三亚崖州湾  
南繁科技城幼儿园  
幼儿园小学项目  
1号楼

3号楼 屋顶层平面图 1:150

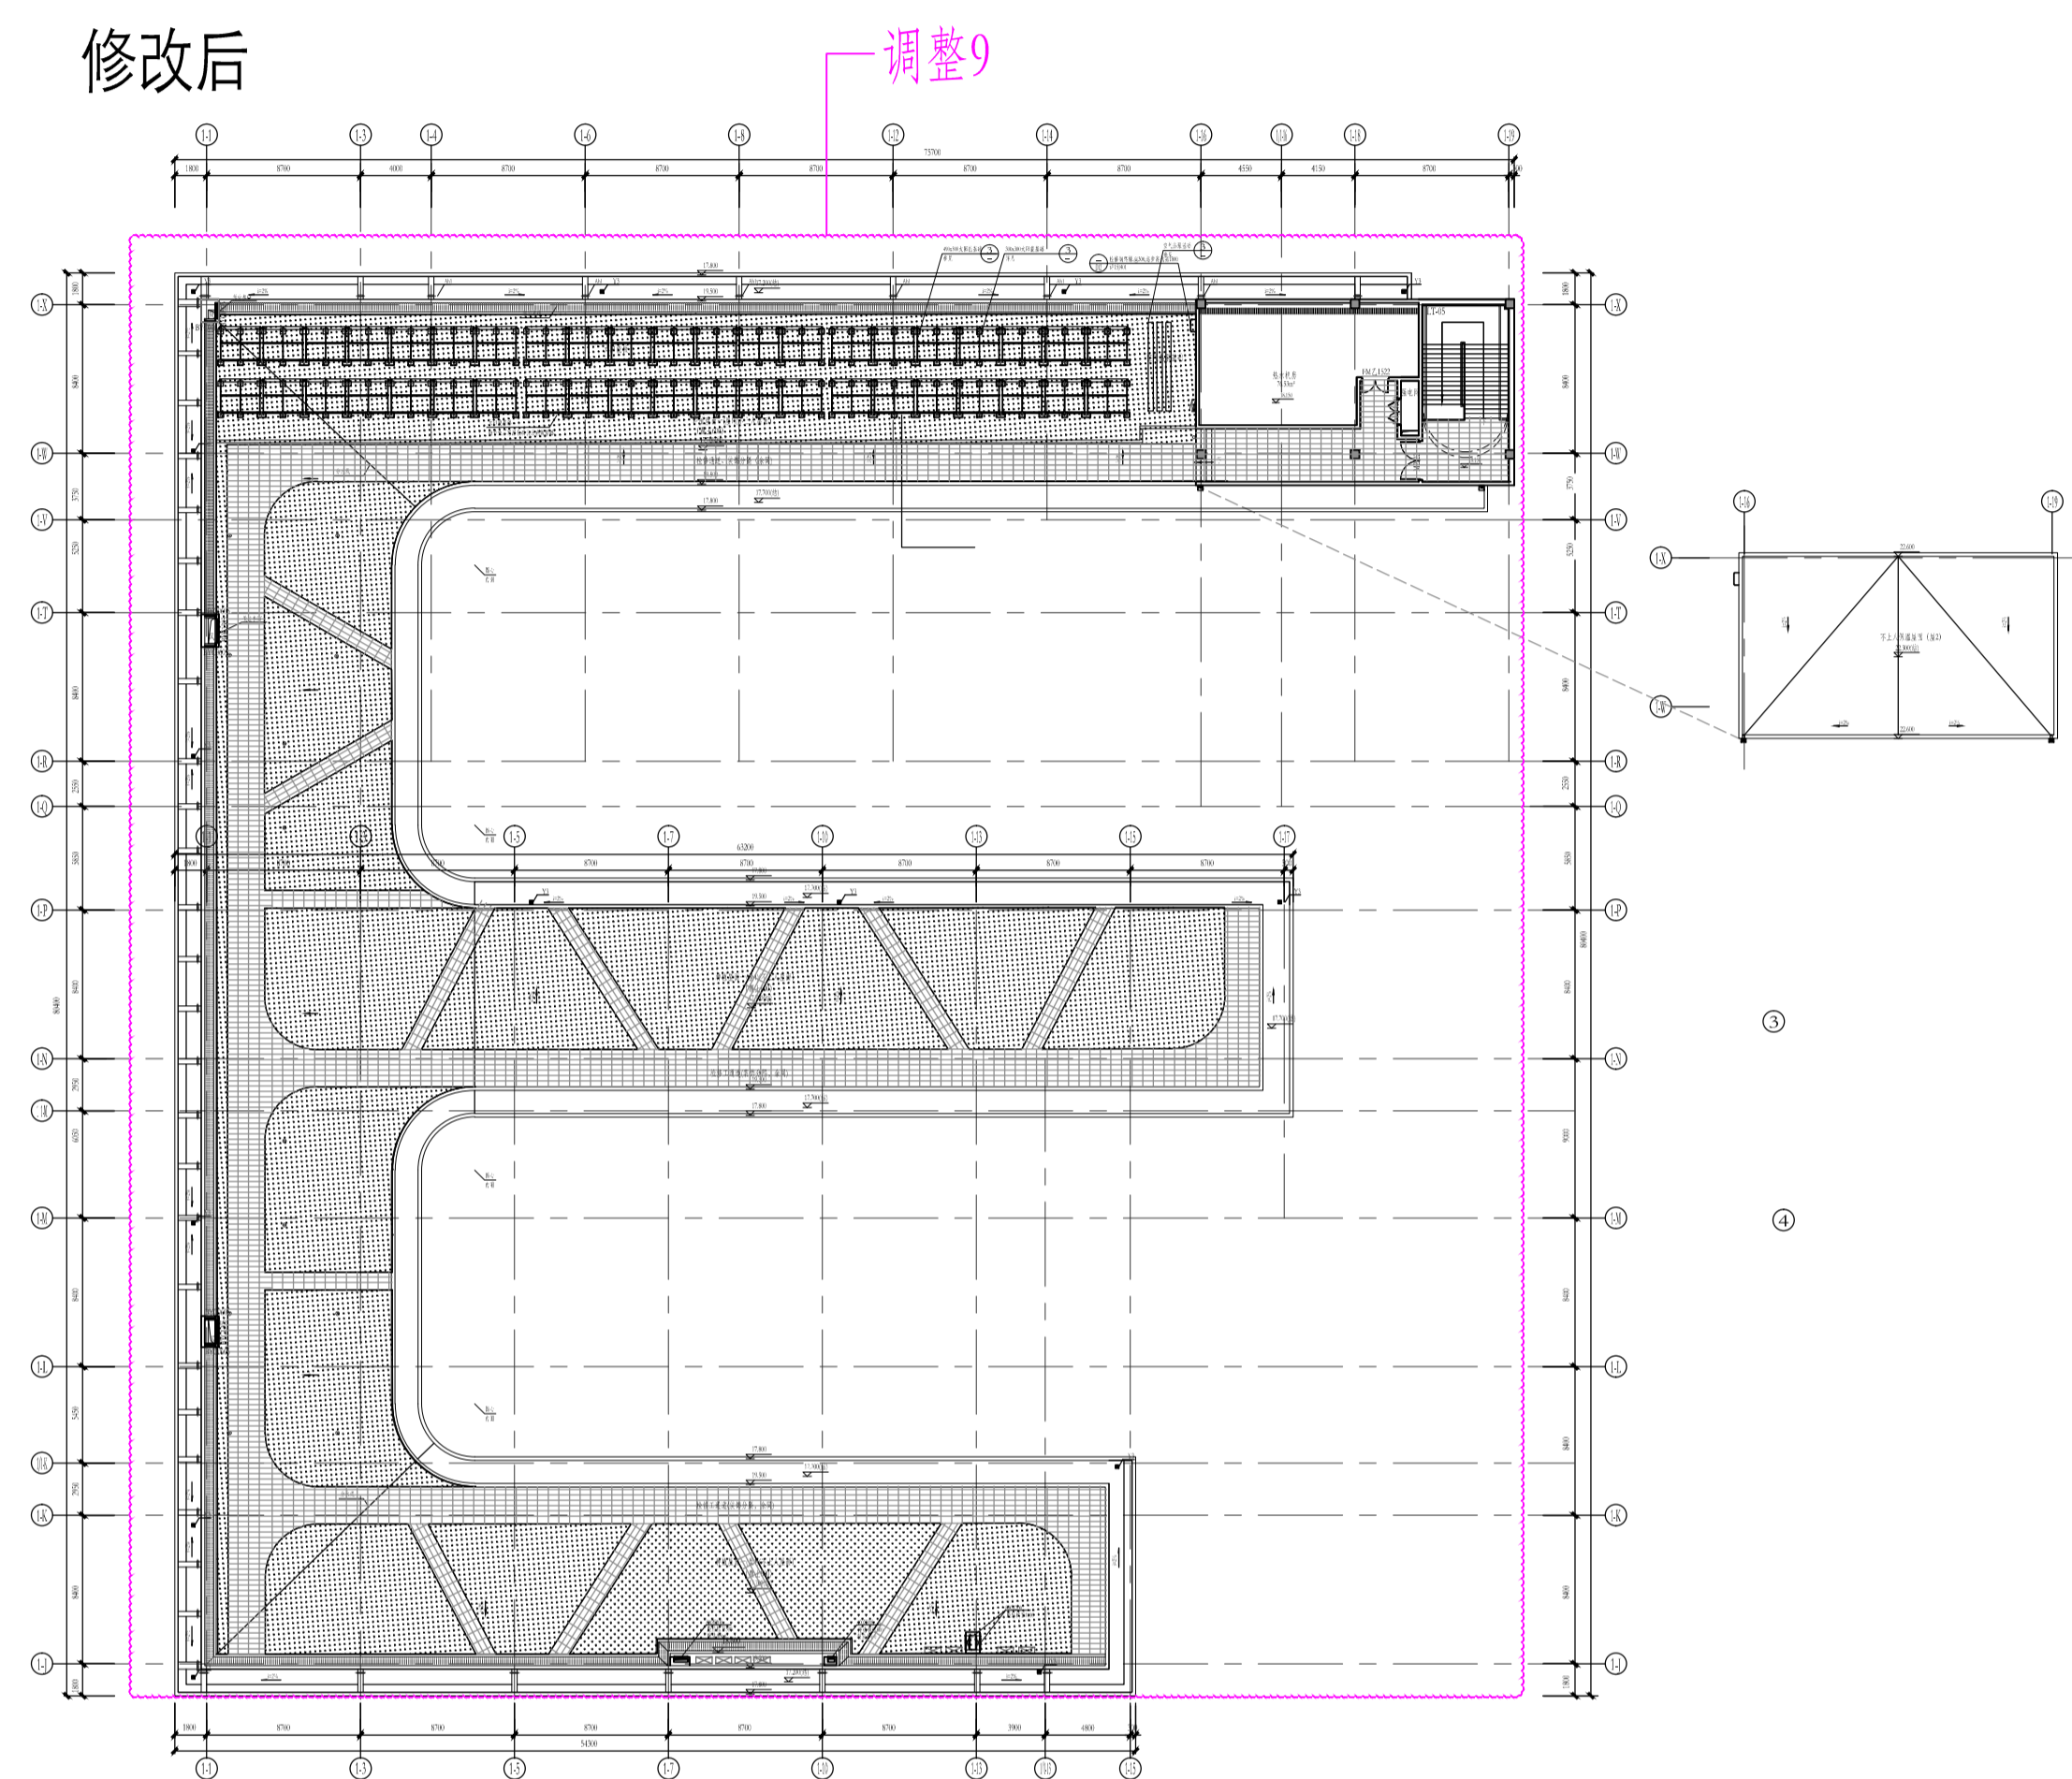
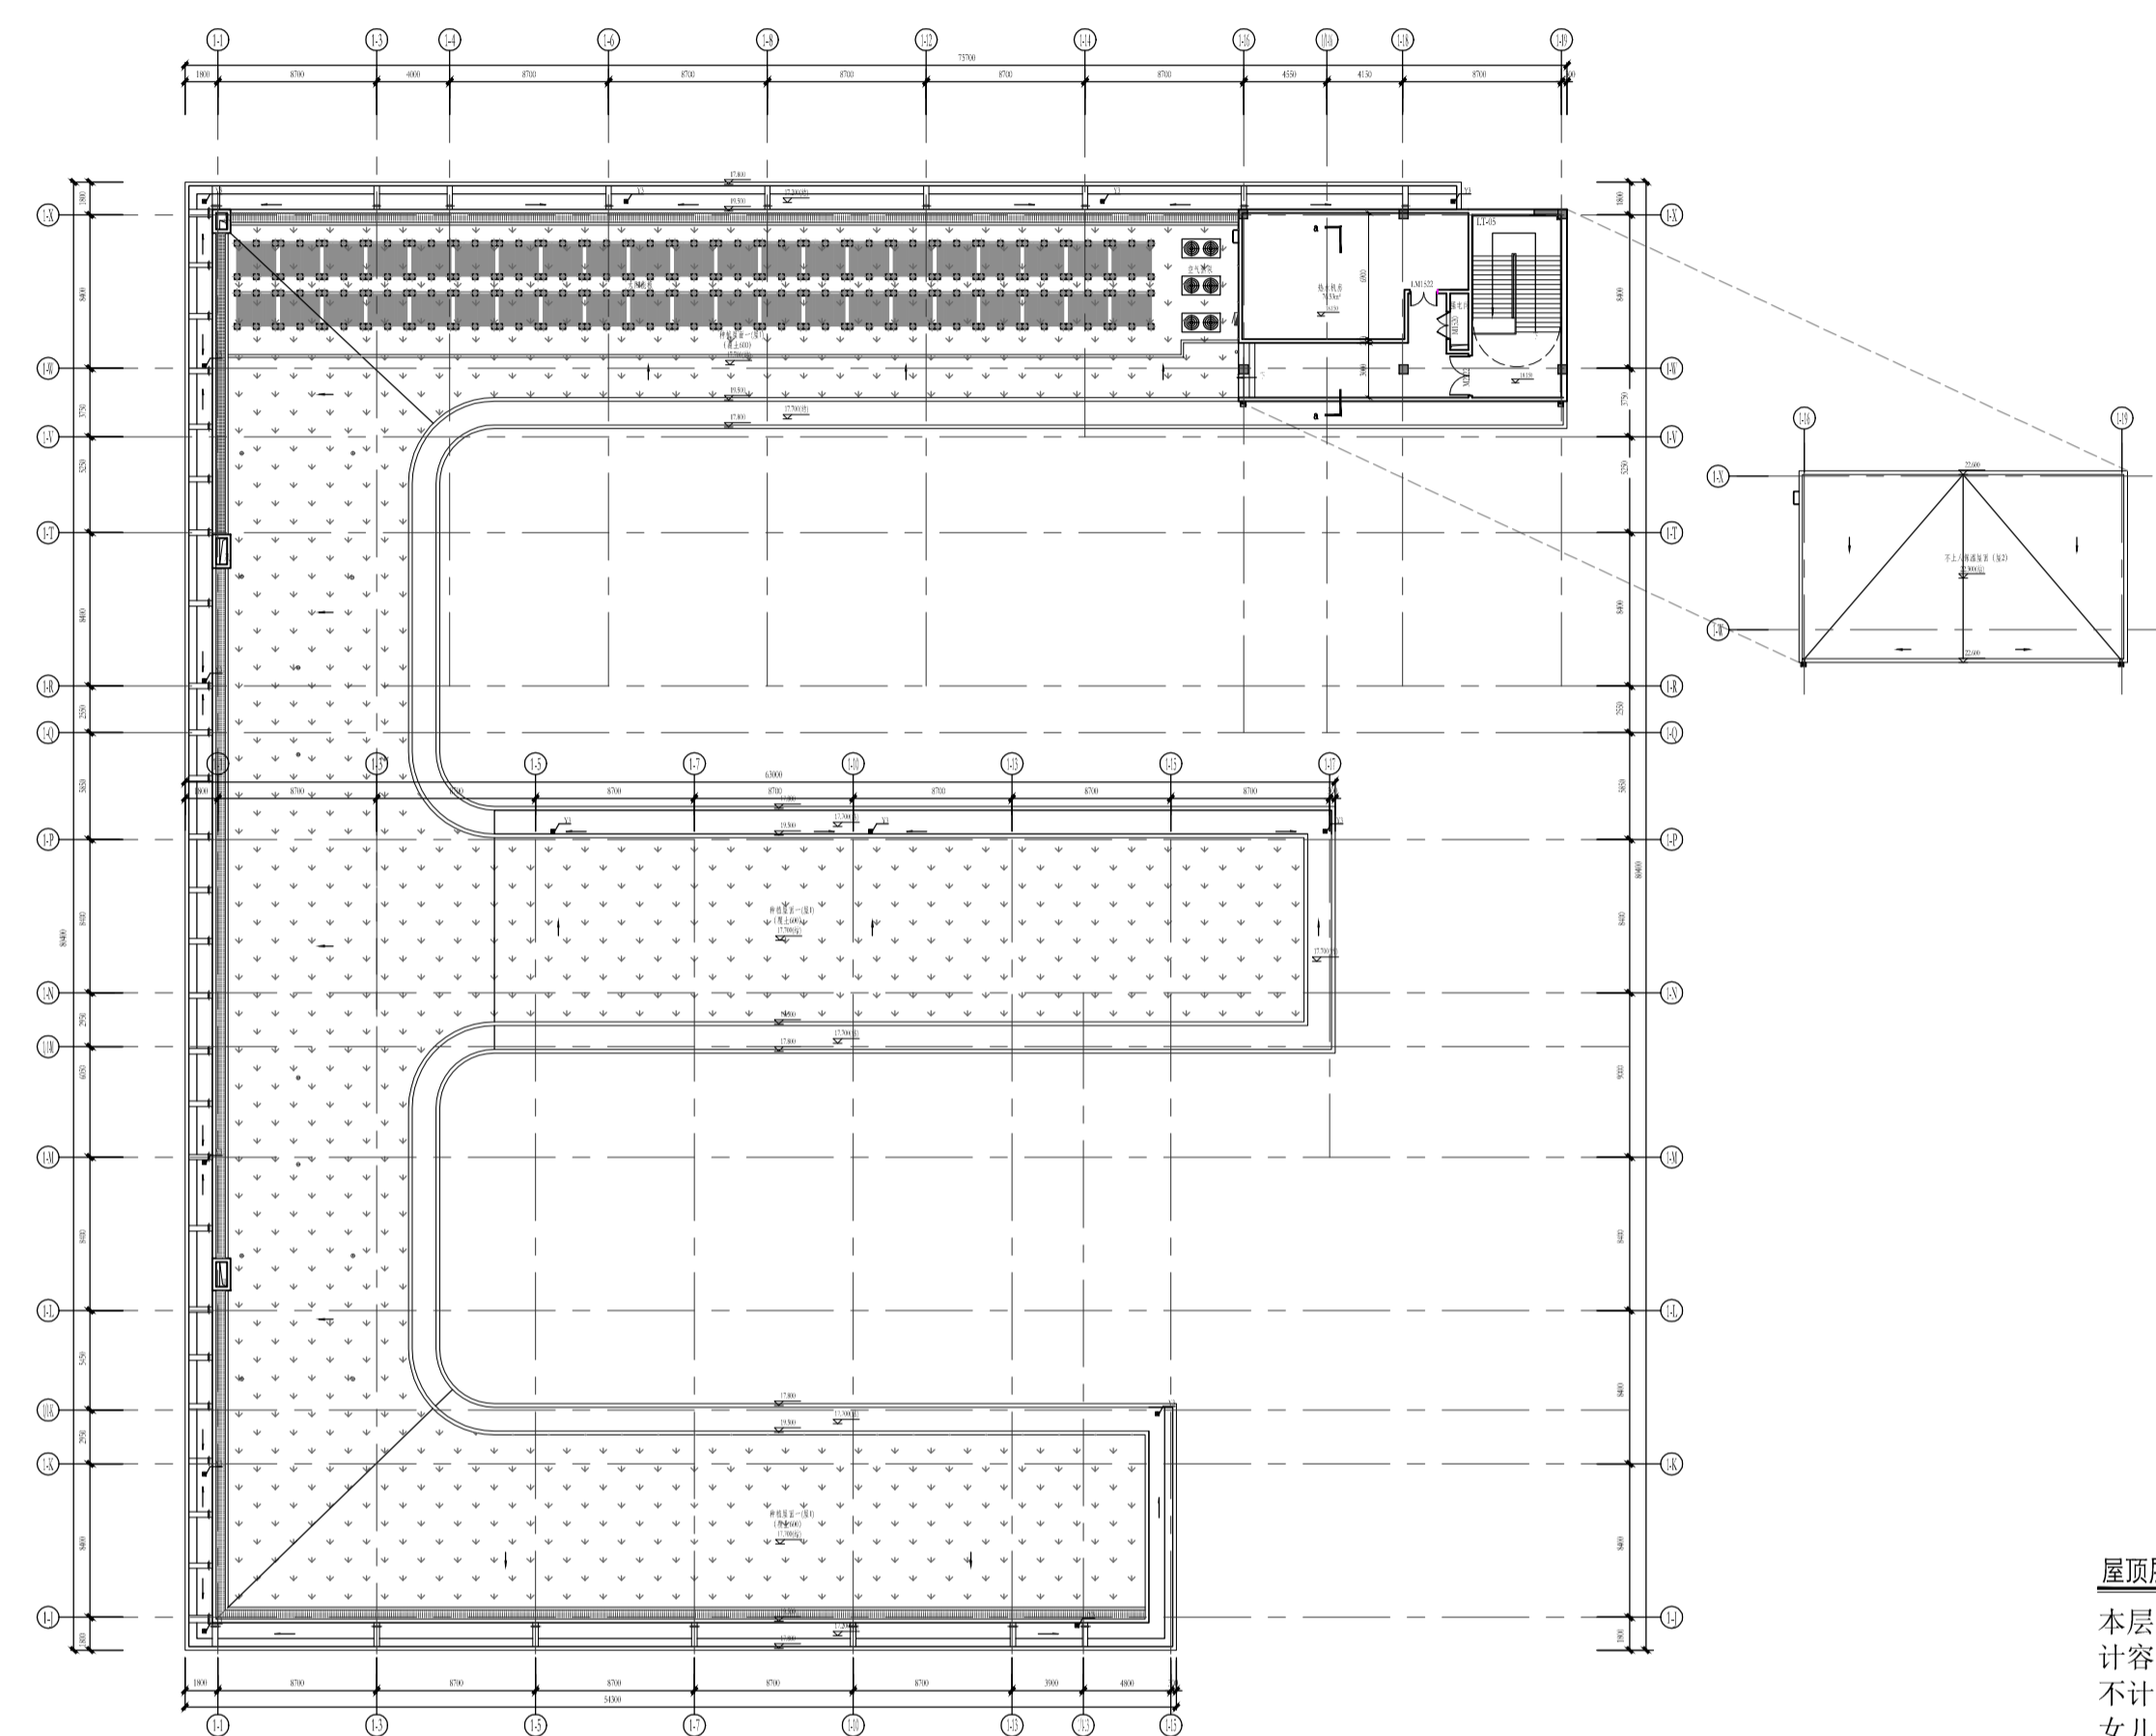
修改内容:  
1. 一层C1228调整为C2828-1, 二、三层外窗C1226调整为C2826-1  
调整栏杆: 二、三层室外走廊取消1-P轴交1-5轴至1-17轴取杆  
9. 调整屋面绿化及种植池
